ジブインアウト（品番6030 6031）についてのお知らせ。

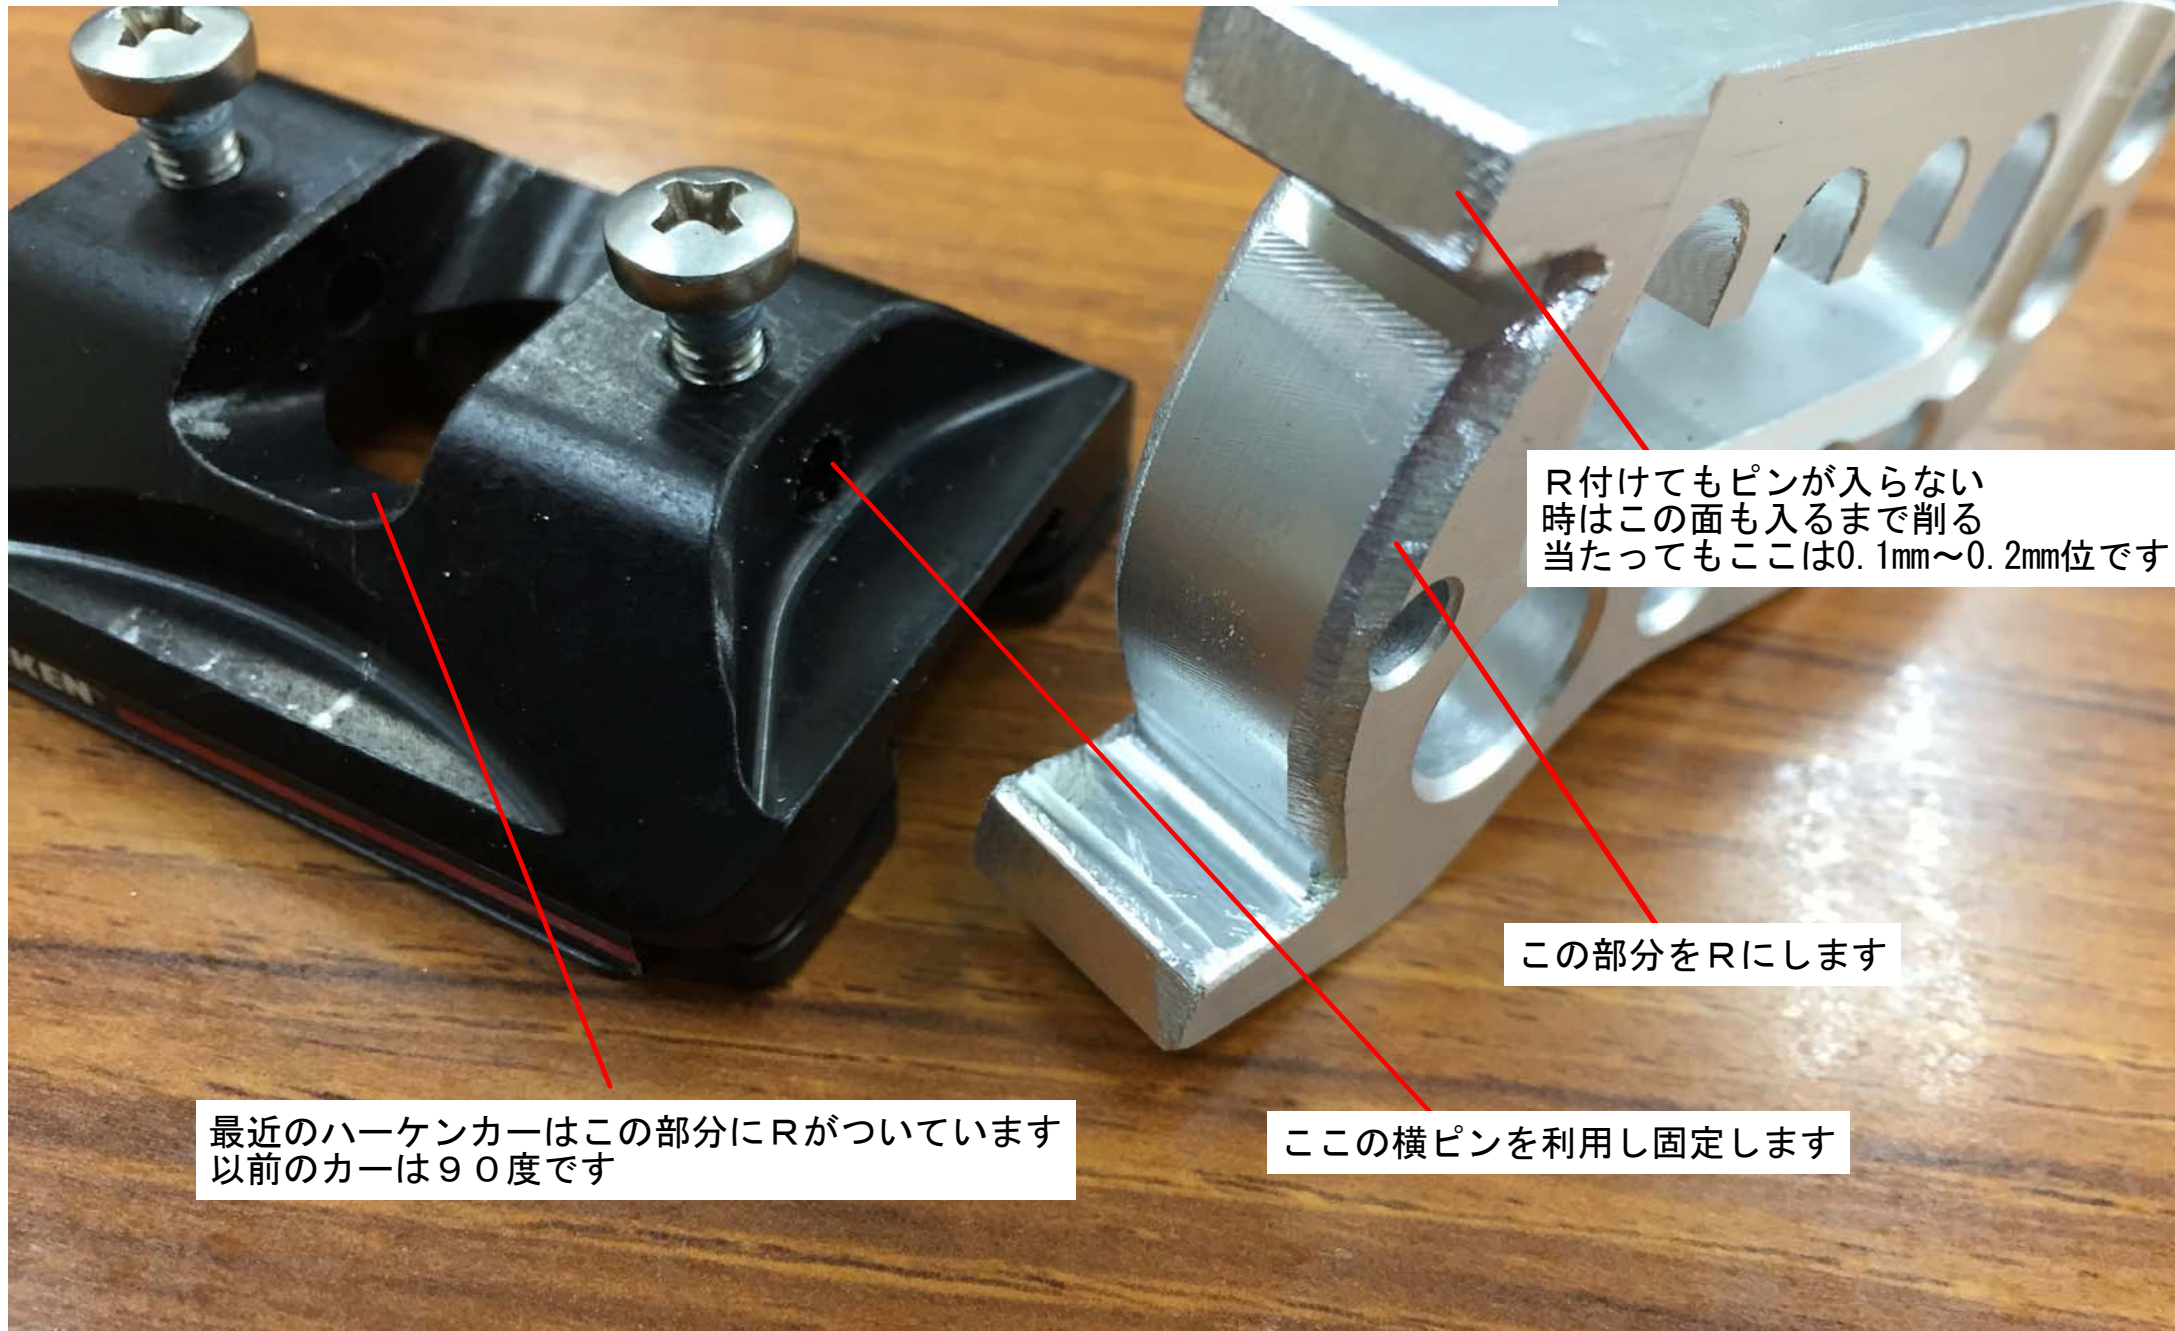
下写真のように最近のハーケンカー（2700）は下写真の様に切削部分にRが付いています
よってジブインアウトのR部の角が当たり奥まで入りません。以前のカーは入ります。
よって必要に応じてRトリ願います。

R付けてもピンが入らない
時はこの面も入るまで削る
当たってもここは0.1mm~0.2mm位です

この部分をRにします

ここの横ピンを利用し固定します

最近のハーケンカーはこの部分にRがついています
以前のカーは90度です
